QUESTIONS AND ANSWERS

Title:	PSIB - Standard Request for Bid (RFB) - Against Furniture for Workspaces Supply Arrangement (SA) number E60PQ-140003/ for Categories 1, 2 and 5
Solicitation Number:	1000252893

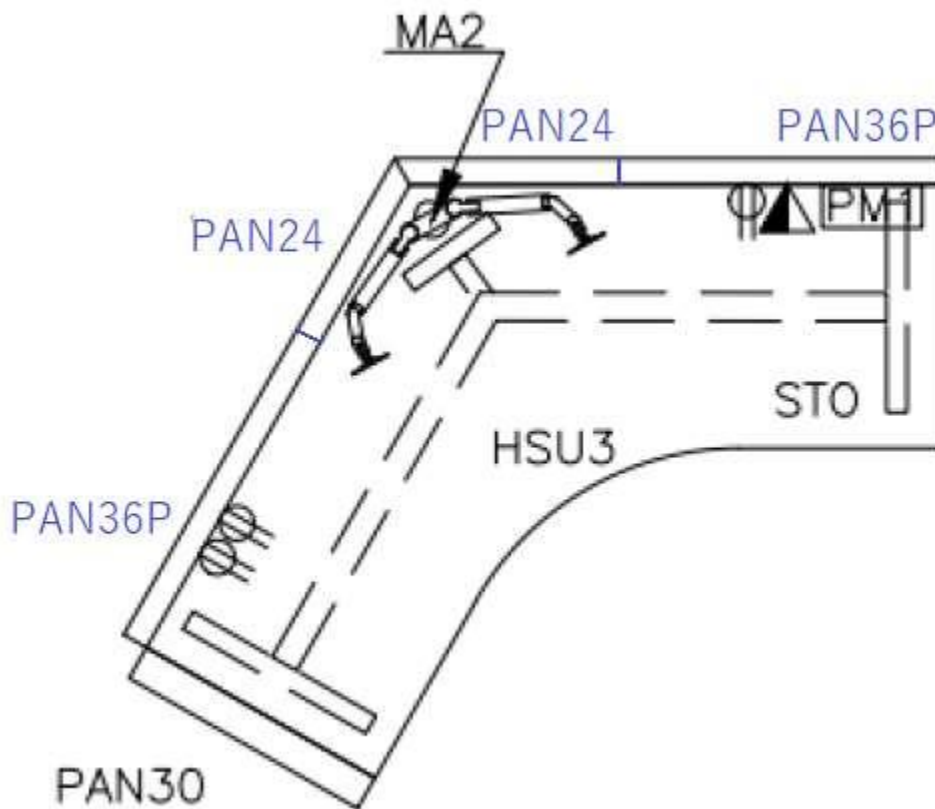
In reference to Workstation Typical “WS-2”: We acknowledge that Canada will accept two 30” panels in place of one 60” panel for this typical. Would Canada also accept a 24”+36” panel combination as depicted below? This would allow the internal electrical components to have better clearance for data cables and harnesses to run from one panel to the next.

Yes.

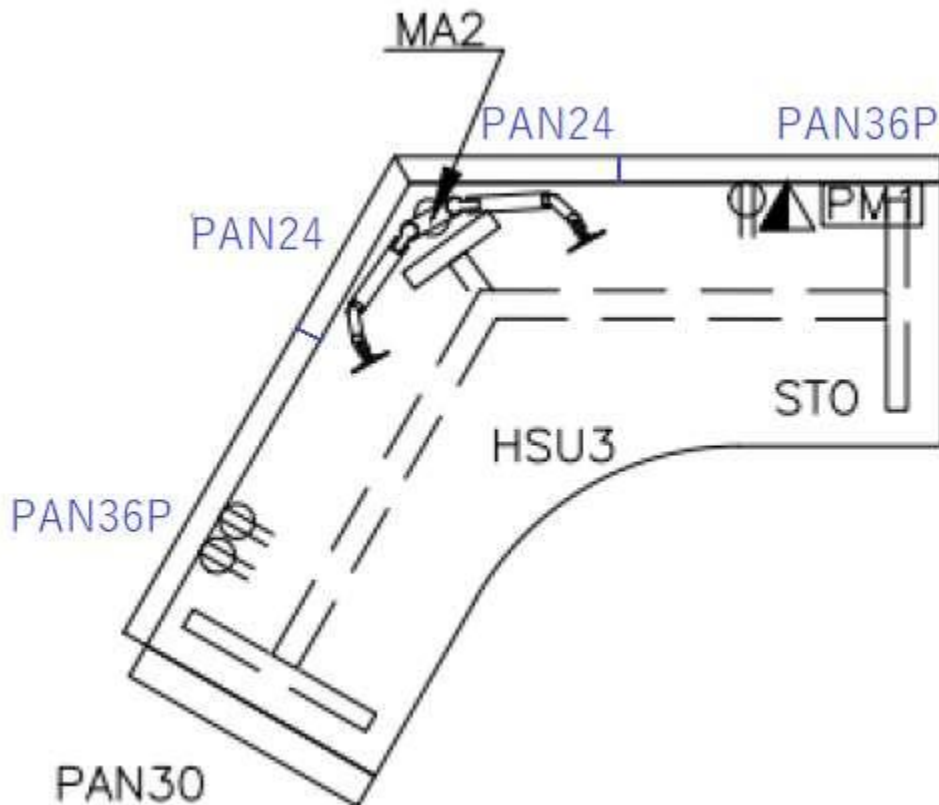
En référence au poste de travail typique « WS-2 » : Nous reconnaissons que le Canada acceptera deux panneaux de 30 po au lieu d'un panneau de 60 po pour ce type. Le Canada accepterait-il également une combinaison de panneaux de 24"+36" comme illustré ci-dessous ? Cela permettrait aux composants électriques internes de disposer d'un meilleur espace pour que les câbles et faisceaux de données puissent passer d'un panneau à l'autre.

Oui.
